Falscher Aufnahmebereich Niere/Niere in Abhängigkeit von α und a

UdK Berlin
Sengpiel
01.97
ÄquiSt

Zusammenhang von Aufnahmebereich, Mikrofonbasis und Öffnungswinkel für Mikrofone mit Nierencharakteristik nach Williams, der schraffierte Bereich kennzeichnet ungeeignete Anordnungen

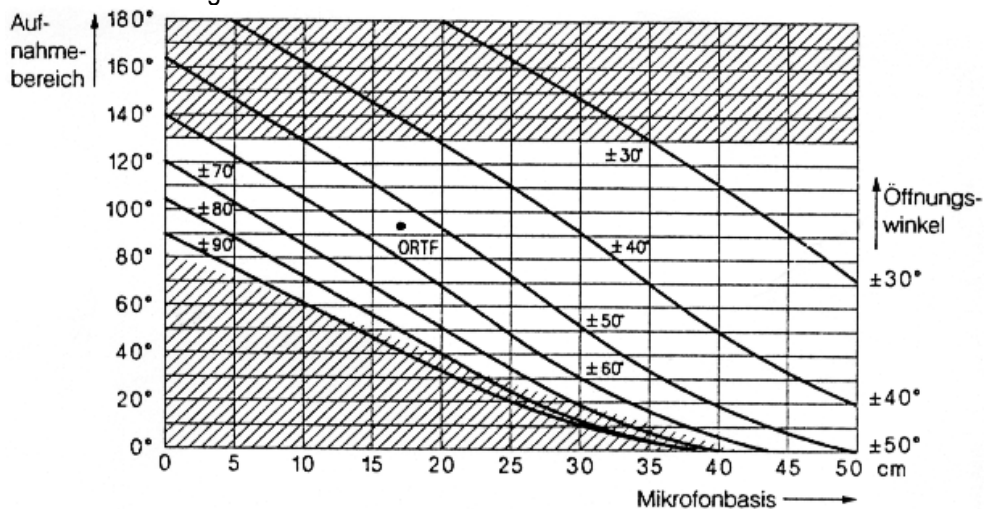
Berichtigen Sie bei untenstehender Abbildung die falsche Beschriftung und den falschen ORTF-Punkt. Aus der Literatur: M. Dickreiter, "Mikrofon-Aufnahmetechnik", Hirzel-Verlag, 3.Auflage S. 149 (2003), Alle Auflagen.

Die y-Achse muss richtig mit Achsenwinkel α , (= 2 x Öffnungswinkel) bezeichnet werden und der Parameter ist der \pm Aufnahmebereich. Deshalb ist auch der ORTF-Punkt falsch eingezeichnet.

Diese Kurven mit den vertauschten Aufnahmebereich und "Öffnungswinkel" sind nicht zu verwenden. Wer nicht die Original-Literatur hat, wird den Fehler nicht bemerken, denn er kennt nicht die Formeln, die zu diesen Kurven führten. Die Fehler wurden suggeriert, weil Dickreiter zwar den vollen Winkel für den Aufnahmebereich nimmt, aber nur den halben Winkel als "Öffnungswinkel".

Die Kurven mit den falschen Bezeichnungen

Der gesamte Winkel zwischen den Mikrofonachsen, der bei Sengpiel Achsenwinkel heißt, ist bei Dickreiter zweimal der "Öffnungswinkel". Die Problematik mit dem unklaren Begriff Öffnungswinkel ist bekannt.
